Служебная записка № от 17.02.2012 г.

Прошу доработать задел плат ПУС-2 ХК327.11.10-01 по следующей методике:

Рисунок.

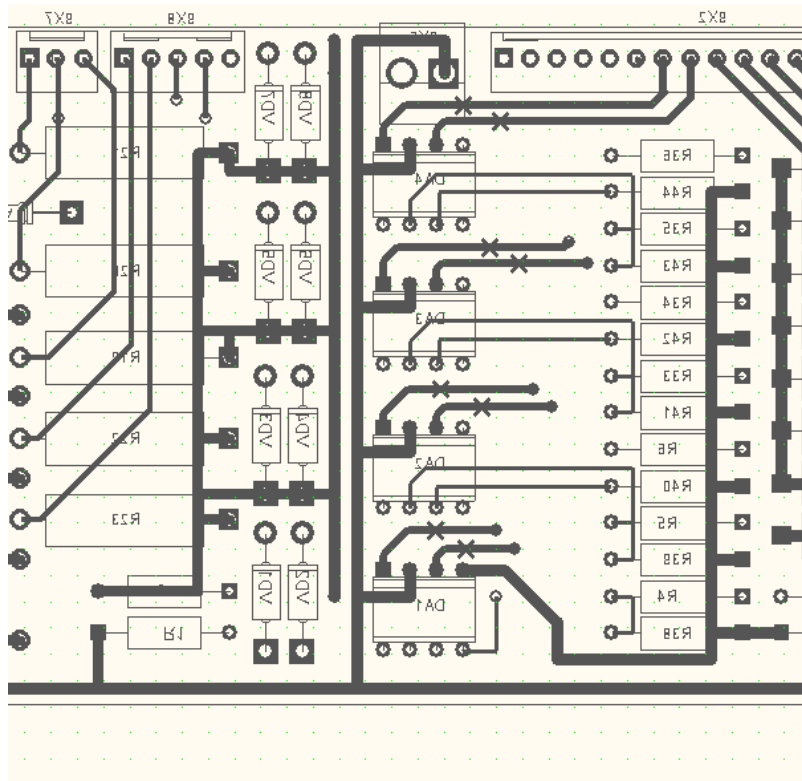
1. Прервать печатные проводники в 8 местах по рисунку.
2. Выпаять диоды VD1...VD8 и выпрямить их выводы. Впаять диоды вертикально с обратной стороны платы. Впаивать только катоды диодов в те же отверстия, где они были припаяны до выпаивания.
3. Параллельно диодам, также вертикально, припаять резисторы MF-0,5-470 Ом.
4. Припаять восемь перемычек от анодов (+) диодов к выводам вилки 9X2:
от диода VD1 к контакту 1, от диода VD2 к контакту 2, и д.т. - от диода VD8 к контакту 8.

Документация и нормы будет откорректированы. Можно устанавливать резистор с сопротивлением от 470 до 620 Ом.
